# RÉVISION DU PLAN LOCAL D'URBANISME

## RÉPONSES PROPOSÉES AUX AVIS DES PERSONNES PUBLIQUES

## ANALYSE DES REMARQUES DES SERVICES DE L'ETAT SUR LE DOSSIER P.L.U. ARRETE

**PROJET DE PLU ARRETE LE 23 MAI 2023**

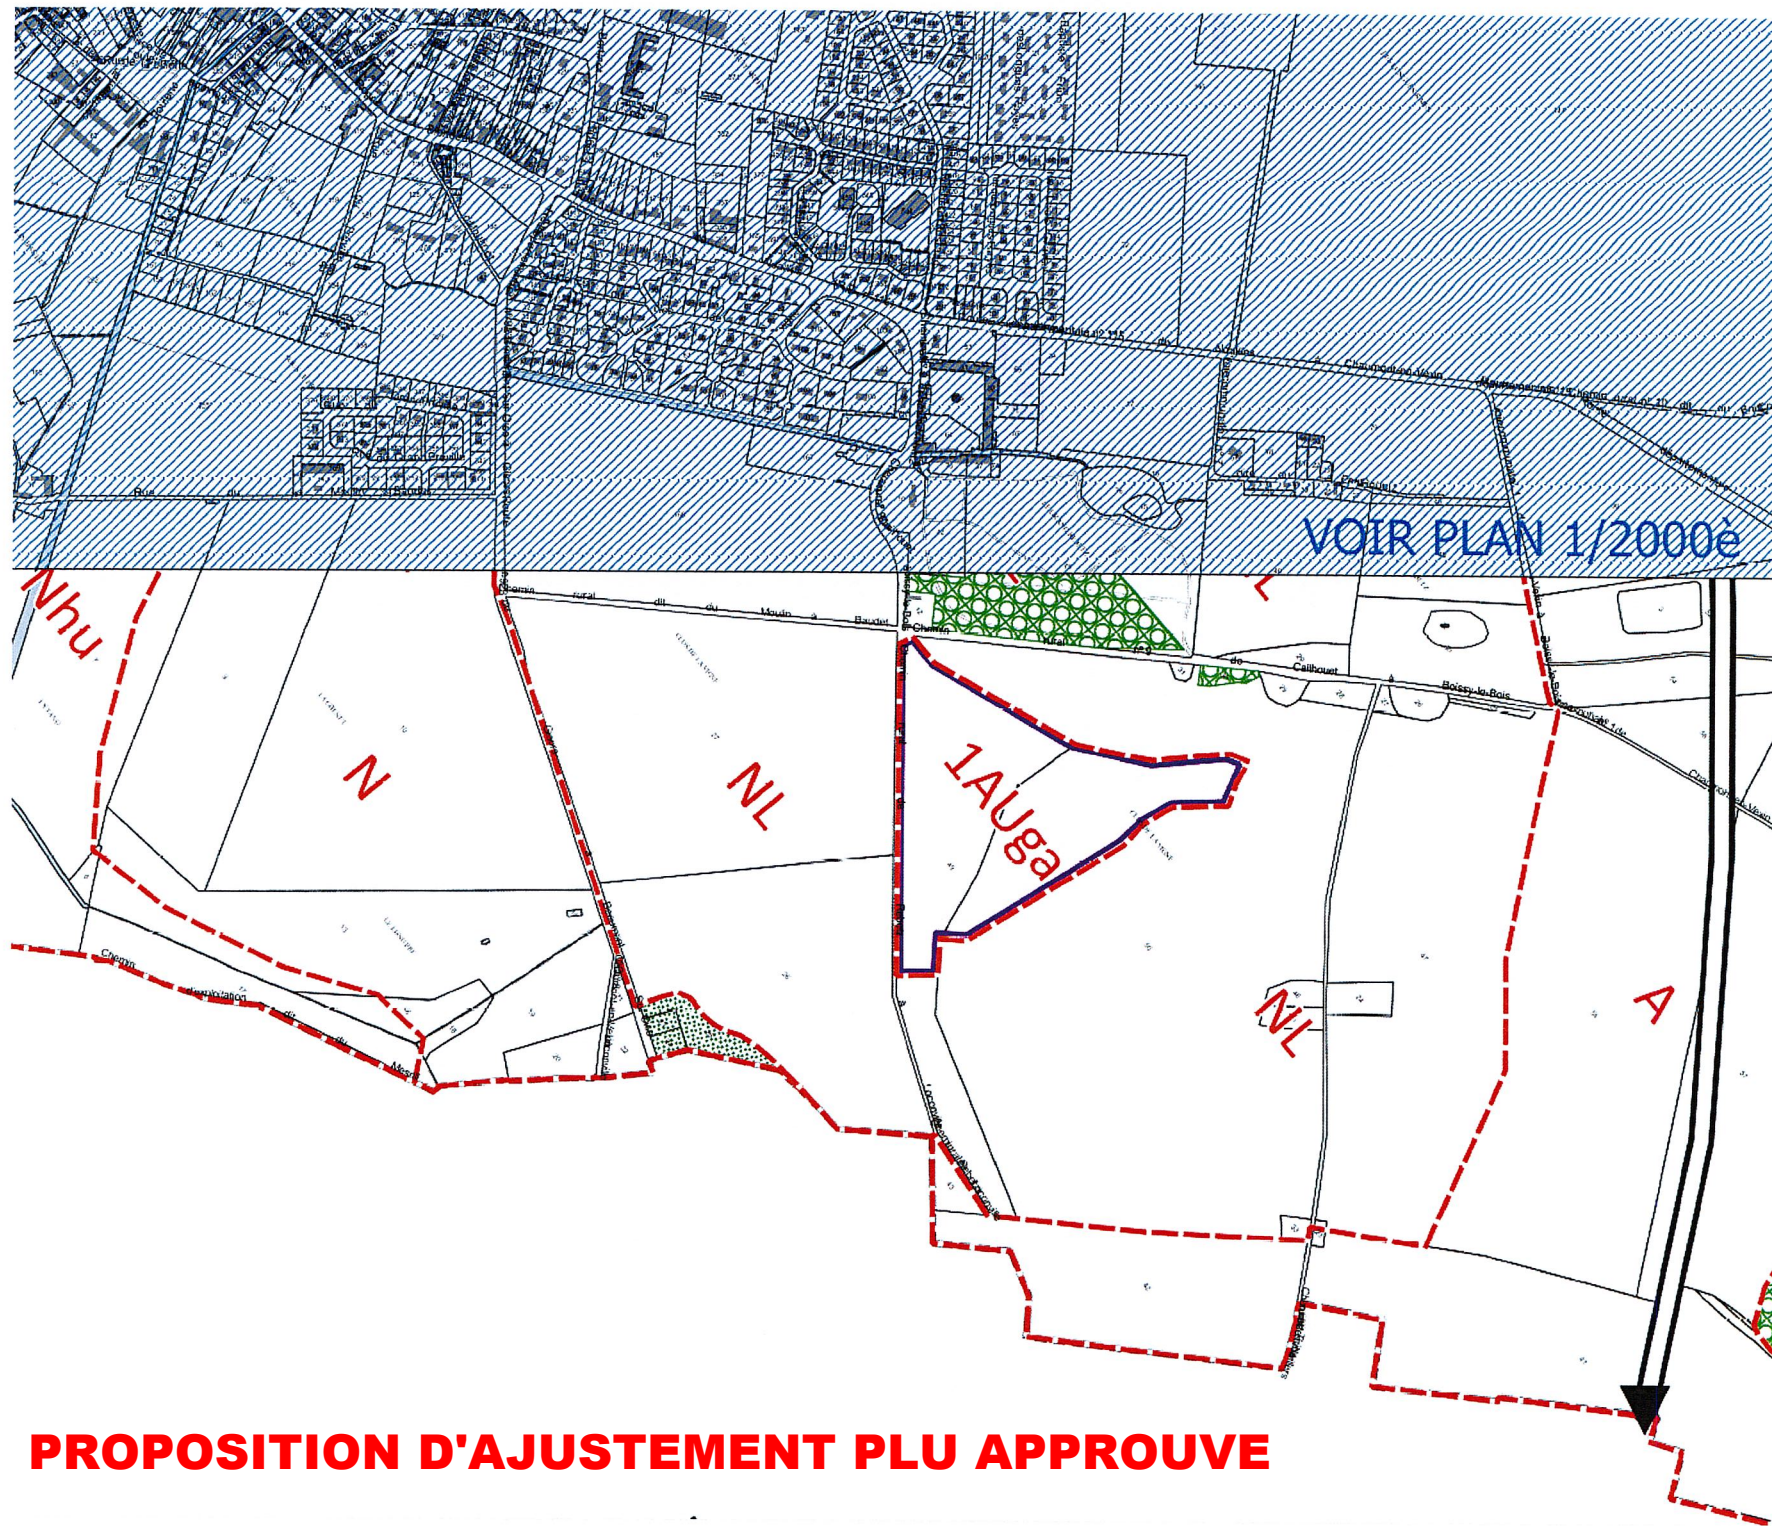
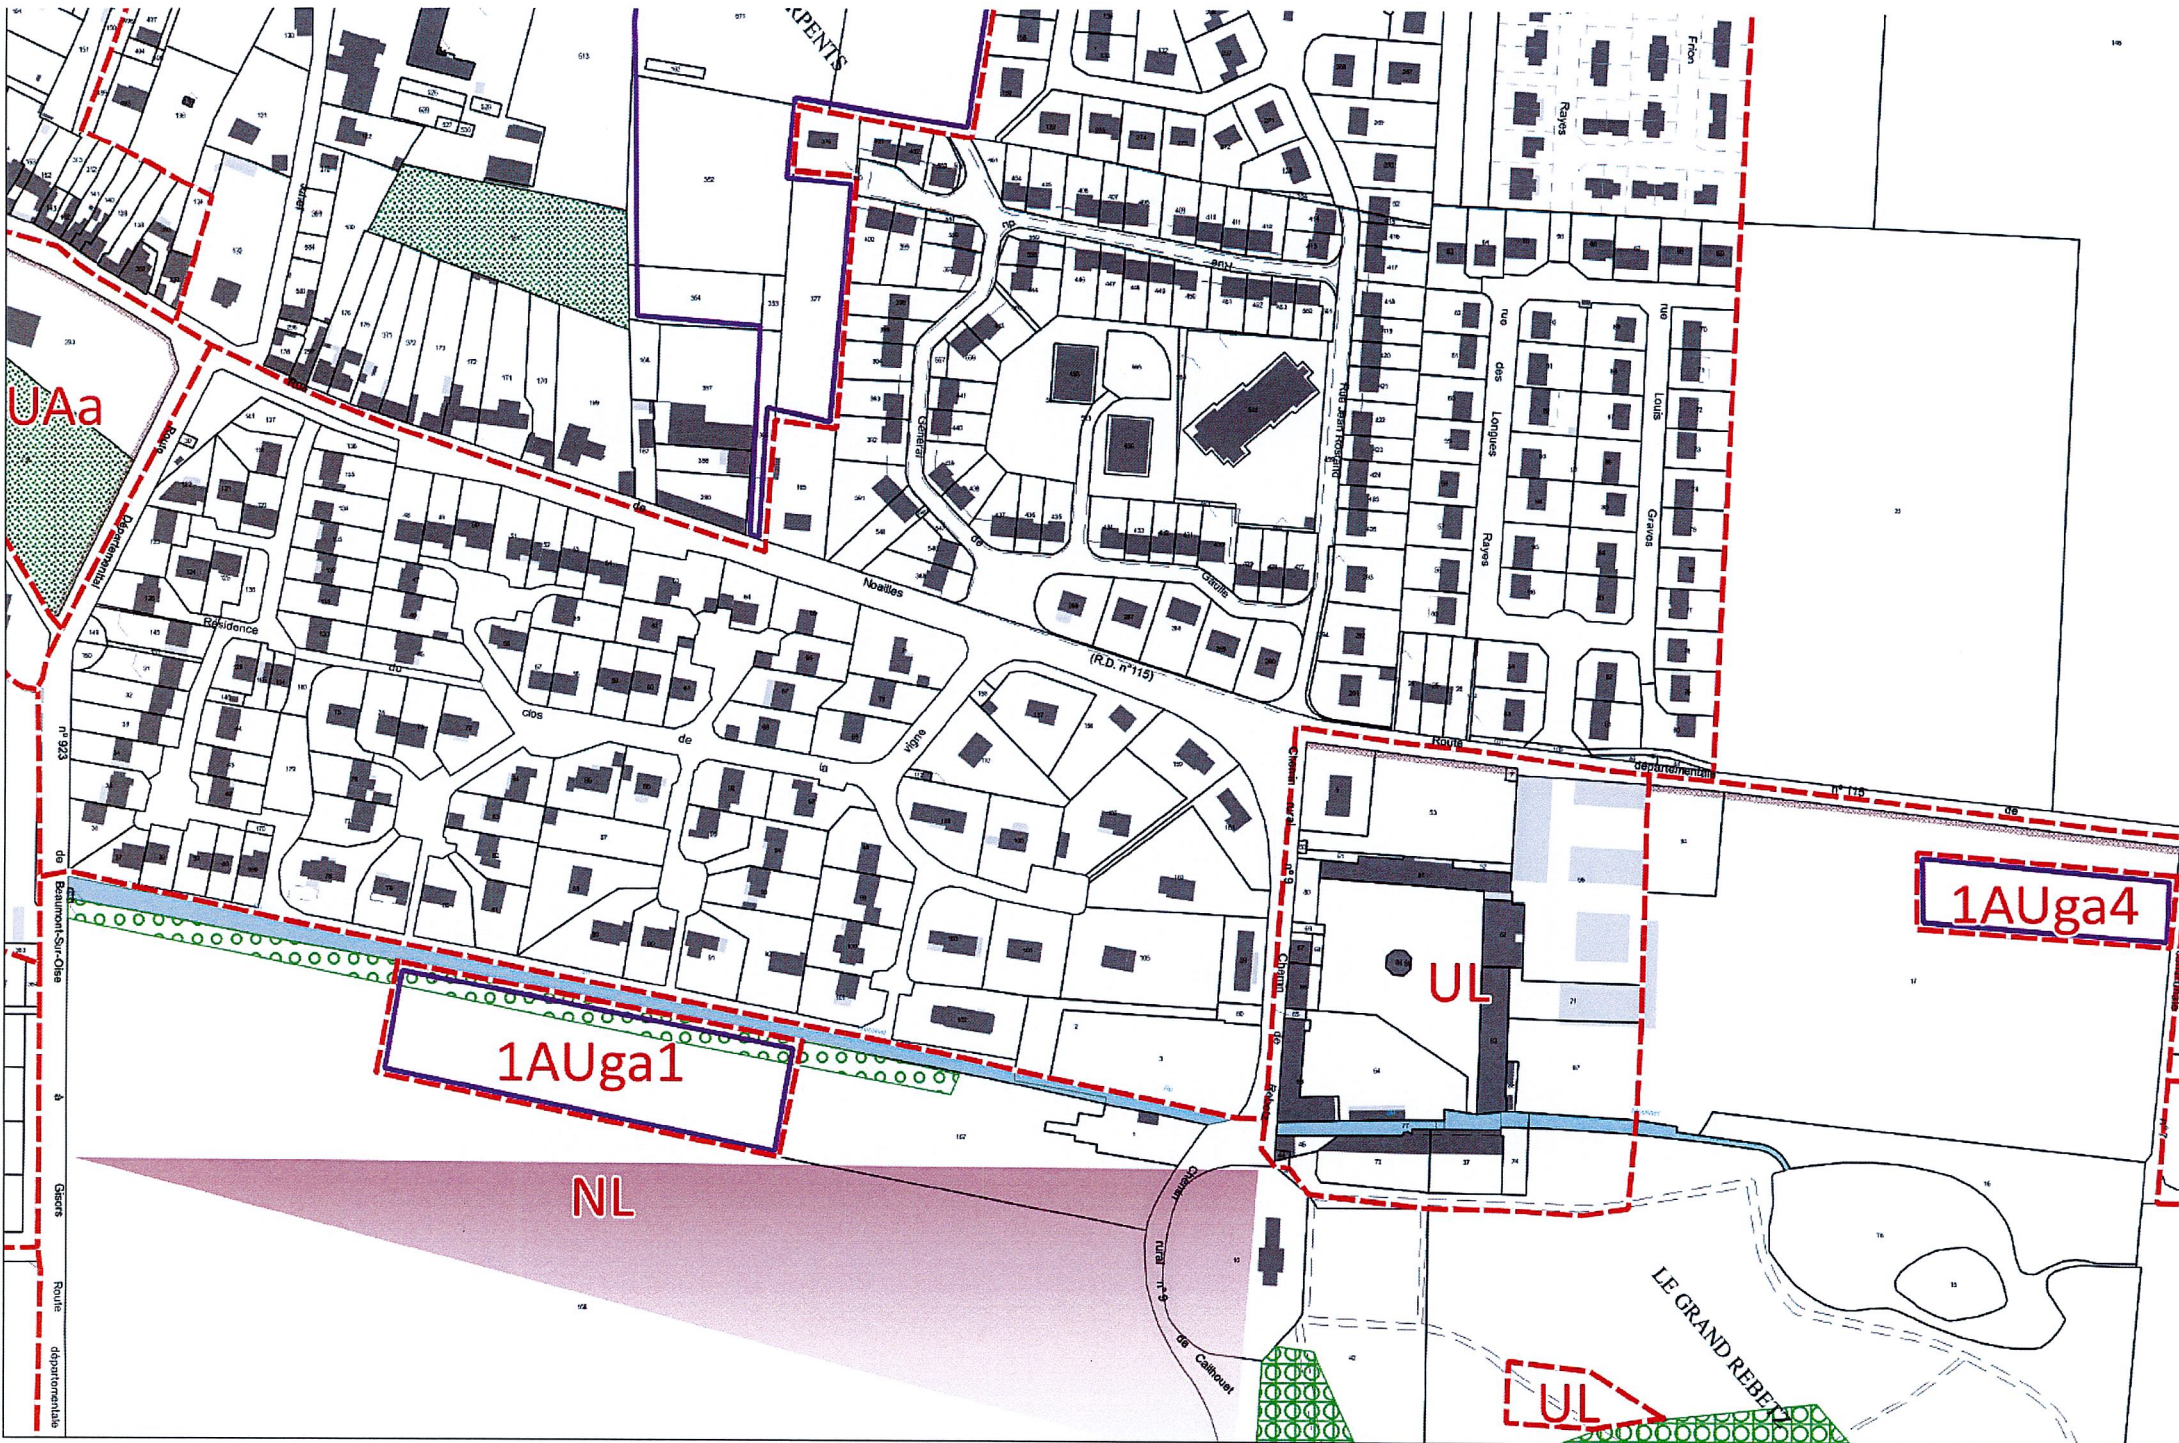
Avis de la MRAE (arrivé hors délai)	Réponses proposées
<p>1) L'autorité environnementale recommande de reprendre le calcul de la consommation future d'espace en prenant en compte les emplacements réservés, de prendre en compte les opérations déjà réalisées et en cours de réalisation ou autorisées pour la consommation 2021 – 2031.</p>	<p>Il convient de rappeler que la consommation d'Espaces Naturels, Agricoles ou Forestiers (ENAF) au titre de la loi visant au Zéro Artificialisation Nette (ZAN) à l'horizon 2050, est entendu comme : « <i>le décompte de la transformation effective d'ENAF en espaces urbanisés par un processus d'urbanisation observé sur le terrain entre deux dates (par exemple entre 2011 et fin 2020). Sa mesure est indépendante du zonage réglementaire d'un PLU. Pour élaborer un bilan, un ENAF est considéré comme effectivement consommé à compter du démarrage effectif des travaux (de construction, d'aménagement, etc.) et non à compter, de la délivrance d'une autorisation d'urbanisme. Par définition, l'aménagement et la construction situés au sein d'espaces déjà urbanisés, ne constituent pas de la consommation d'ENAF.</i> » (extrait page 11 du fascicule édité par le Ministère de la Transition Ecologique et la Cohésion de Territoires sur la définition de la consommation d'ENAF).</p> <p>En conséquence, <b>la commune estime que les secteurs qui pourraient être considérés commune entrant dans la consommation d'espaces entre 2021 et 2035 (et non 2031)</b> sont : 0,5 ha (extension de la gendarmerie, permis accordé, travaux à venir) ; 1,3 ha (maison du département, permis accordé, travaux en cours) ; 3,6 ha (propriété Maroux, rue Emile Deschamp, permis accordé) ; 3,2 ha (projet hôtelier et parking associé à Bertichères, permis déposé) ; 5,6 ha (projet de lycée attendu depuis plusieurs décennies sur le territoire et qui devrait être construit d'ici 2031) ; 5 ha (secteur 1AUh au nord de la rue Bad Zwesten), soit <b>19,2 ha et non 51 ha</b>. Les emplacements réservés ne peuvent pas être considérées comme de la consommation d'espace tant qu'aucune acquisition foncière n'est réalisée par la collectivité publique et qu'aucun travaux n'est engagé.</p> <p>La commune propose d'inscrire en zone 2AUh (au lieu de 1AUh), les 5 ha délimités au nord de la rue Bad Zwesten. <b>Le total est ramené à 14,2 ha (environ 31,5% de l'enveloppe totale de la CCVT à l'horizon 2035 et non 2031) dont plus d'un tiers (soit 11% de l'enveloppe totale affectée au Vexin-Thelle) pour un équipement d'intérêt général (lycée) attendu par l'ensemble des communes du territoire.</b> A noter que sur le golf de Rebetz, l'emprise vouée à recevoir de l'hébergement touristique et de loisirs (secteur 1AUga) est réduite à environ 4 ha.</p>

**PROPOSITION D'AJUSTEMENT PLU APPROUVE**
